**AVIS RELATIF À LA PROTECTION
CONTRE LES EVENTUELS EFFETS NOCIFS ET NUISANCES
PROVOQUÉS PAR LES RAYONNEMENTS NON IONISANTS
GÉNÉRÉS PAR DES ANTENNES ÉMETTRICES STATIONNAIRES**

Commune : HERVE - Exploitant : TELENET GROUP

Référence exploitant : SLG2109Y

Rapport n° 3616 / 2025

Figure 1 : Vue en plan des lieux de séjour et des points de contrôle

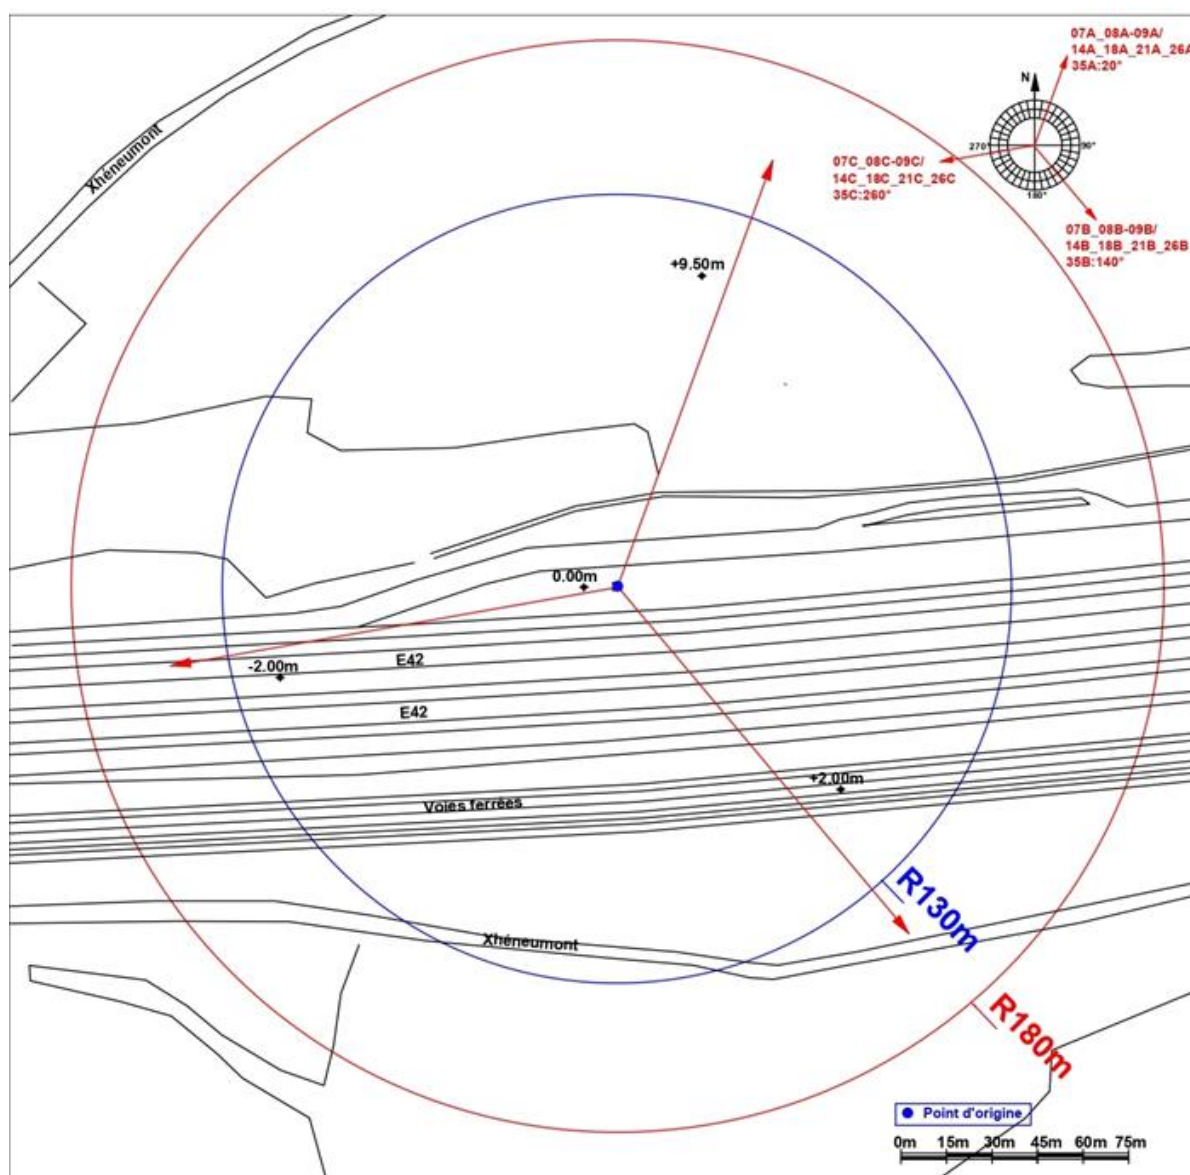
En ce qui concerne les antennes de l'installation mentionnées dans le tableau 1, la distance maximale à laquelle la limite pourrait être atteinte, à l'extérieur, est égale à 131,6 m. S'il n'y a pas de LS à une distance inférieure, les antennes respectent forcément la limite d'immission.

Dans le cas des LS situés à l'intérieur des bâtiments, une atténuation d'obstacle est prise en compte et il en résulte que la distance maximale à laquelle la limite pourrait être atteinte se réduit à 93,5 m.

Figure 2 : Vue en plan des installations d'antennes dans un rayon de 300 mètres autour de l'installation faisant l'objet de la demande d'avis

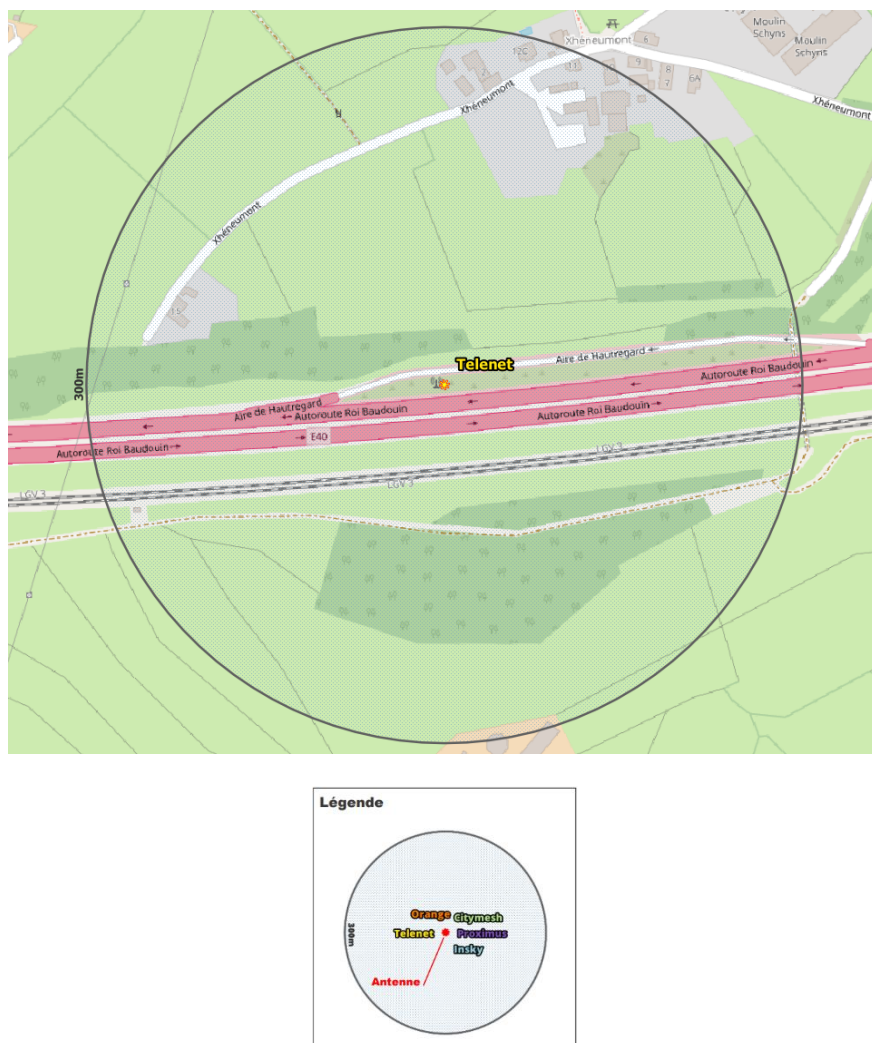
- c) dans tous les autres cas, il a été vérifié que la limite cumulative définie à l'article 4, §2 du décret n'est pas dépassée dans les lieux de séjour sur base du nombre d'installations localisées dans la zone d'évaluation de 300 mètres de rayon représentée dans la figure 2, de leur localisation ainsi que des données inscrites dans la figure 1 et au paragraphe 4 du présent avis et dans les avis attestant le respect de la limite par installation ou de la limite abrogée de 3 V/m relatifs aux autres installations reprises dans la figure 2.

Compte tenu des considérations ci-dessus, il apparaît que l'intensité du rayonnement électromagnétique généré, dans les lieux de séjour situés dans un rayon de 300 mètres autour de l'installation référencée dans le paragraphe 2, par l'ensemble des antennes émettrices stationnaires de l'ensemble des exploitants du même site d'antennes émettrices stationnaires respecte la limite fixée à l'article 4, § 2 du décret.
